Risposte alle richieste di chiarimento pervenute da parte dell'operatore economico prima della data di presentazione dell'offerta.

Oggetto: Affidamento diretto sul MEPA (ex art. 50 D.Lgs. 36/2023, comma 1, lettera b) per la "Fornitura di n.8 bussole tipo tornello girevole complete di copertura e n. 5 console di gestione per realizzare il nuovo impianto di controllo degli accessi pedonali per le sedi Sogei di via M. Carucci n. 85 e n. 99".

Planimetria Via Carucci, 99 (Bussole in Magenta)

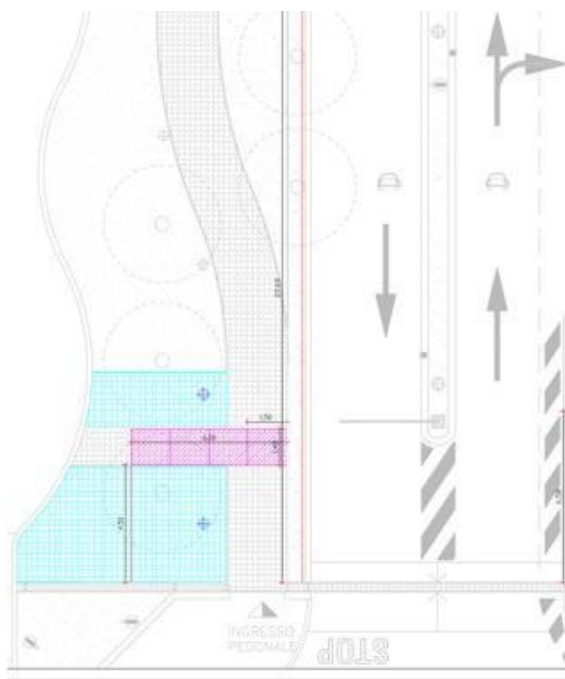
- a) 8 tornelli tutta altezza e 5 console. È evidente che alcuni tornelli siano accoppiati. Possiamo averne conferma?"
- b) Se è prevista una planimetria della installazione;
- c) una dichiarazione di quanto è effettivamente escluso, ovvero opere elettriche e civili.

- a) Il numero di console è pari a 5 in quanto sono n. 5 i presidi dai quali deve esser possibile gestire il blocco/sblocco delle bussole da remoto, n. 3 presidi al civico 99 di Via Mario Carucci e n. 2 presidi al civico 85 di Via Mario Carucci. In ogni civico sono previste n. 4 bussole. Ognuna delle n. 5 console dovrà permettere quindi la gestione di n. 4 bussole e in maniera indipendente ovvero dovrà consentire il blocco/sblocco solamente della bussola sulla quale c'è l'esigenza. Di conseguenza ogni console dovrà essere dotata di un numero di tasti tali da garantire questa gestione.
- b) Le bussole verranno installate agli ingressi pedonali in corrispondenza di via Mario Carucci n. 85 e n. 99 (o a pochi metri di distanza dalla strada). Di seguito una planimetria preliminare.
